INFORME N°473 -2022/MINEM-DGAAM-DEAM-DGAM

Asunto : Plan Ambiental Detallado (PAD) de la Unidad Minera “Yanacocha”, presentado por Minera Yanacocha S.R.L.

Fecha : Lima, 24 de agosto de 2022

Figura 3. Ubicación de pozas aprobadas y construidas de la pila de lixiviación La Quinua

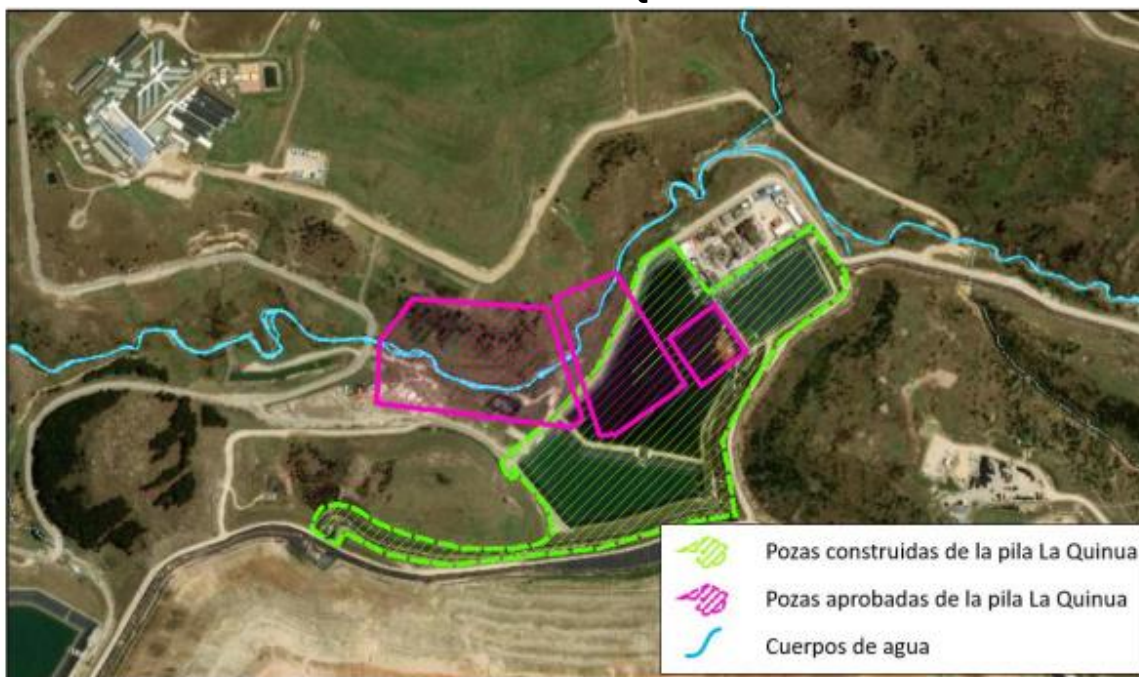
Observación N° 12.- En el ítem 9.3.3.1 (Diseño de los componentes - Pozas de procesos de la pila de lixiviación La Quinua), en la descripción del componente el titular minero indica que las pozas de procesos fueron reconfiguradas posterior a su aprobación, debido a que su ubicación se encontraba sobre la quebrada Shillamayo; sin embargo, en el detalle 9.1.3 se observa que la ubicación actual de las pozas alteró el curso natural de la quebrada Pajuela. Al respecto, el titular minero deberá complementar la información respecto del diseño del cambio de curso de esta quebrada, así como considerar este impacto en los capítulos correspondientes. Del mismo modo deberá presentar el corte transversal de las pozas a fin que se evidencien las características del diseño indicadas.

Observación N° 18.- En el Anexo 9.10 (Informe de diseño de la plataforma de lixiviación la quinua - incluye pozas de procesos), el titular minero deberá presentar los cálculos del diseño hidráulico de las pozas de procesos, menores eventos y tormentas de la pila de lixiviación la quinua; así como el plano de secciones y detalles de las pozas en mención.

Respuesta.- El titular minero indicó que según el Reglamento para la Delimitación y Mantenimiento de Fajas Marginales (R.J. N° 332-2016-ANA), el límite superior de la ribera se puede determinar utilizando la metodología de Huella Máxima, para lo cual se empleó Google Earth y con ello ha delimitado el ancho de faja marginal de la quebrada Shillamayo en 4 m, con lo que indica que no existe superposición de las pozas con la faja marginal. Asimismo, presentó los siguientes planos: Plano N° 3120-2-08 112, Minor events pond plan, Plano N° 3120-2-08 110, Plant site and operating pond plan y Plano N° 3120-2-08 114, Stormwater pond plan; así como tres planos/diagramas elaborados por Knight Piésold LLC.

Análisis: El titular minero no cumplió con complementar la información respecto del diseño de las pozas de proceso, ya que la respuesta presentada se enfoca en la quebrada Shillamayo, pese a que la observación es dirigida a la Quebrada Pajuela, la misma que es omitida en la Figura 8.2.8. Respecto a los planos de corte transversal de las pozas, el titular minero presentó los planos mencionados. Asimismo, la información de las pozas La Quinua presentada en los planos elaborados por Knight Piésold LLC., son ilegibles, además los planos que presenta datan del año 2002 (plano de eventos menores, Plano del sitio de la planta y del estanque operativo y Plano de estanque de aguas pluviales), lo cual brinda la información inicial (proyectada) de los componentes no la información de los componentes ejecutados. Con ello no brindo la información respecto del diseño del cambio de curso de la quebrada Pajuela, así como del impacto que esta modificación generó. **NO ABSUELTA**

Respuestas.- El titular minero señaló que en el Anexo 9.10 del capítulo 9, presentó el diseño de las pozas de procesos, menores eventos y tormentas de la pila de lixiviación La Quinua. Asimismo, indicó que en el ítem 9.3.3.1 (Diseño de los componentes), se añadieron los planos de secciones y los detalles de las pozas.

Análisis.- De la revisión de los planos de secciones y detalles de las pozas se verifica que, son poco legibles y desactualizados; asimismo, el titular minero no precisó si estos planos son de los componentes construidos (As Built). Además, no presentó los planos de vista en planta y tablas de coordenadas de puntos, en coordenadas UTM WGS 84 zona 17, que corresponde a la zona de estudio. **NO ABSUELTA**

Gráfico 1. Diagrama de flujo de la planta de procesos Yanacocha

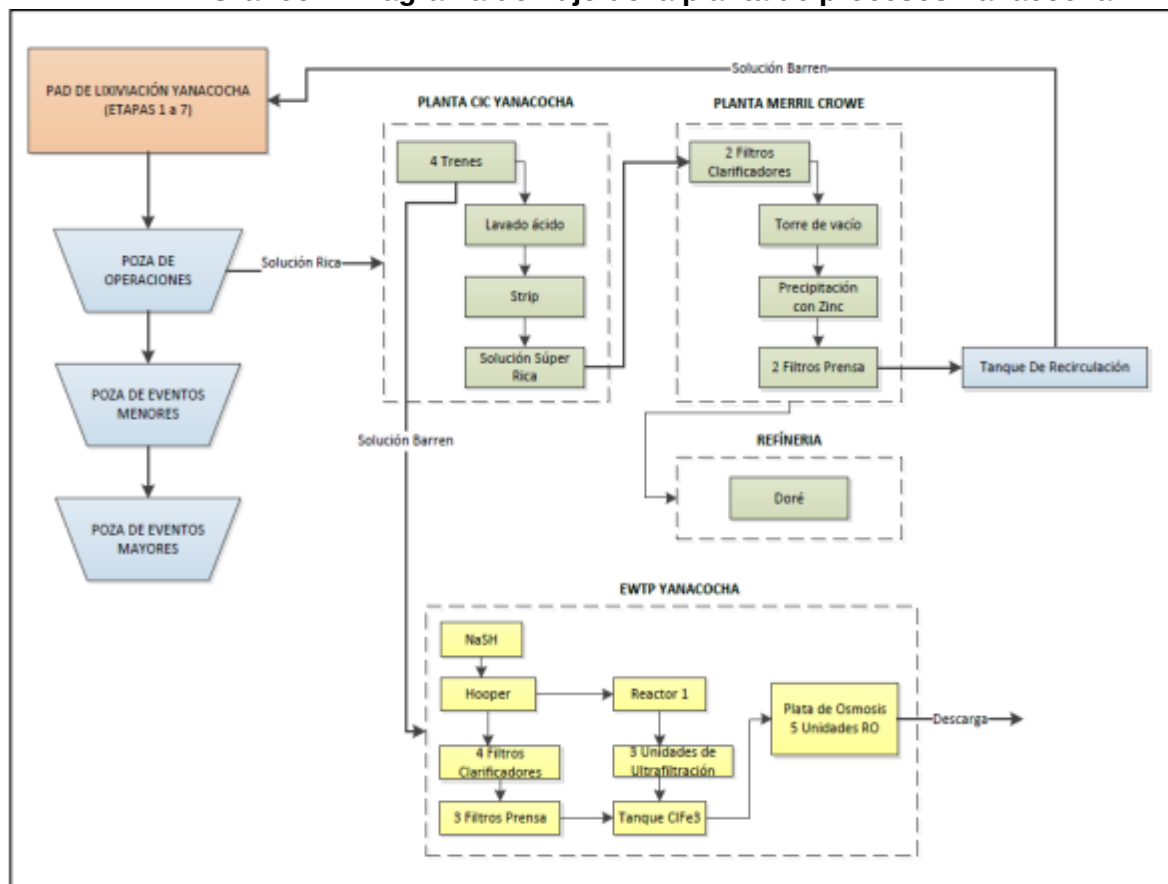
Observación N° 14.- En el ítem 9.3.3.1 (Diseño de los componentes – Planta de procesos Yanacocha), el titular minero indicó el cambio o modificación de la planta debido a la disminución de solución rica, por lo que se las emplea para el tratamiento de agua. Al respecto, el titular minero deberá precisar en qué consistió la modificación en el sistema de tuberías de alimentación, descarga y otras relacionadas al tratamiento de solución barren y presentar un plano de planta con la modificación.

Respuesta.- El titular minero señaló que realizó una descripción de la modificación realizada en la Planta de Procesos Yanacocha, la cual fue añadida en el ítem 9.3.3.1 Diseño de los componentes (Planta de procesos Yanacocha), y en el Anexo 9.15 (Memoria Descriptiva: Independización del tratamiento de la solución rica y de los efluentes en la planta de procesos Merrill Crowe Yanacocha.

Análisis.- De la revisión de la información presentada en el ítem 9.3.3.1, se advierte que el titular minero precisó que evaluó replicar la experiencia realizada en la Planta Merrill Crowe de Yanacocha Norte y que tomó la decisión de trabajar con ambos sistemas en paralelo; para lo cual realizó una modificación en la unidad existente del Merrill Crowe en la Planta de Procesos Yanacocha; y dividió en dos subunidades, la primera para el tratamiento de solución barren de la Planta de Columnas de Carbón de Yanacocha Norte, para el tratamiento de agua y la segunda para un tratamiento Merrill Crowe con solución rica concentrada de 8ppm de Au. Asimismo, señaló que independizó la unidad productiva existente Merrill Crowe de la Planta Yanacocha Norte en dos subunidades las que se denominan Línea N° 1 Tratamiento de efluentes (Solución Barren proveniente del Proceso CIC) y Línea N° 2 Tratamiento de Solución Rica (Pozas, Interconexión LQ, Súper Rica CIC). Además, presenta el Gráfico 9.3.16 Diagrama de flujo de la planta de procesos Yanacocha; en la cual se precisa que la Línea N° 1 y Línea N° 2, son procesos a futuro.

Por lo tanto, es preciso señalar que lo descrito en este ítem no guarda relación con el ítem 9.1.62 Descripción del componente y proceso, en el cual se indica “En la planta Merrill Crowe se han realizado los siguientes cambios: De 6 filtros clarificadores, solo 2 filtros operan para producción y 4 filtros han sido destinado como parte del tratamiento de aguas (pre-tratamiento en la EWTP) y De igual manera, de 5 filtros prensa, 2 filtros quedan operando como producción y 3 filtros quedan como parte del tratamiento de aguas.” y con lo descrito en el Cuadro 6.4.1 Relación de componentes del PAD. Asimismo, de corresponder no precisó en qué consistió la modificación en el sistema de tuberías de alimentación, descarga y otras relacionadas al tratamiento de solución barren a consecuencia de las modificaciones realizadas y tampoco presentó un plano de planta con la modificación que muestre la modificación realizada. **NO ABSUELTA**
